JUNTA DE ACLARACIONES

(CIRCULAR N° 01)

ADJUDICACION DIRECTA No. DOP-AD-009/20 REFERENCIA COMPRANET: AO-828009978-E13-2020

Referente a la obra: **“REENCARPETADO A BASE DE CONCRETO ASFÁLTICO DE LA CALLE RAÚL CASTILLO ENTRE LUCIANO ZÚÑIGA Y URBANO JUÁREZ, COL. DELFINO RESÉNDIZ, EN CD. MADERO, TAM.”**

ANUNCIO QUE DEBERA DE CONSIDERAR EL CONTRATISTA EN SU PROPUESTA PARA EL INICIO DE LOS TRABAJOS

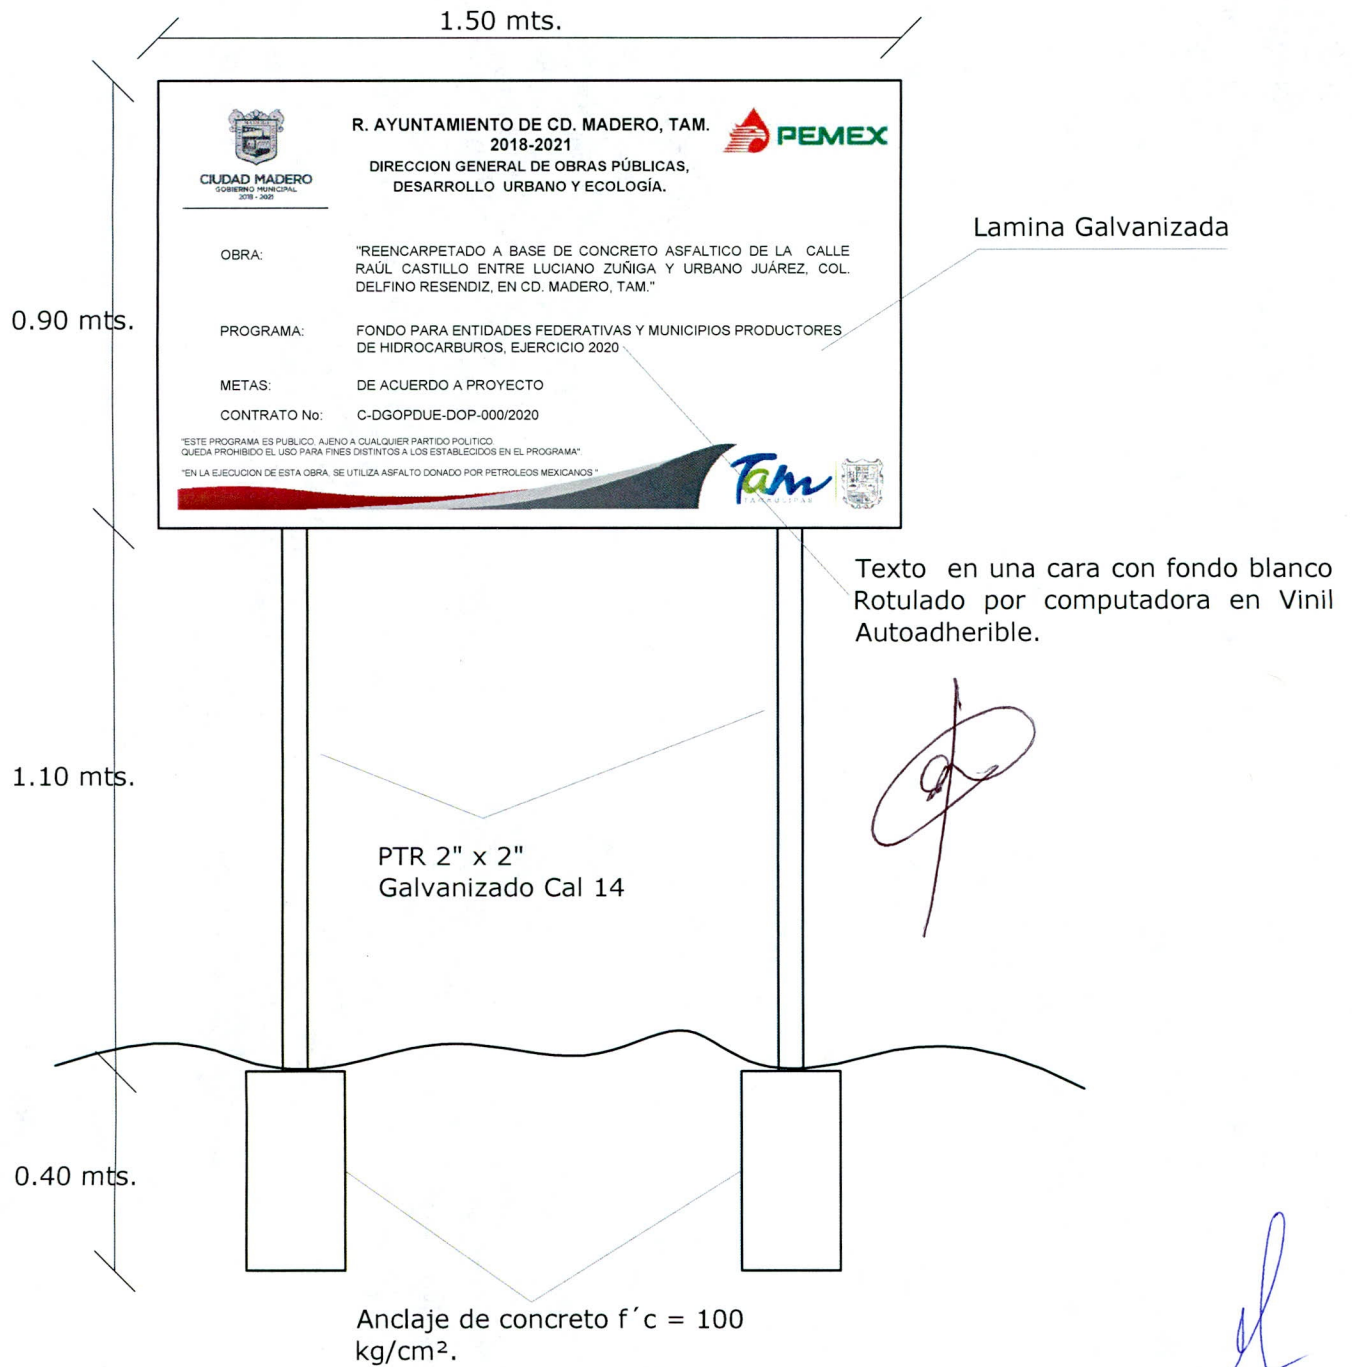
3. El Contratista deberá suministrar un Letrero Institucional (según croquis anexo), iniciada la obra y en un lugar visible a la comunidad. El costo del letrero se incluirá en el Análisis de Indirectos de la proposición. **La colocación es Obligatoria.**

El costo del suministro y colocación de este letrero debera de ser considerado dentro la propuesta y su costo debera de ser incluido en el analisis de Costos Indirectos
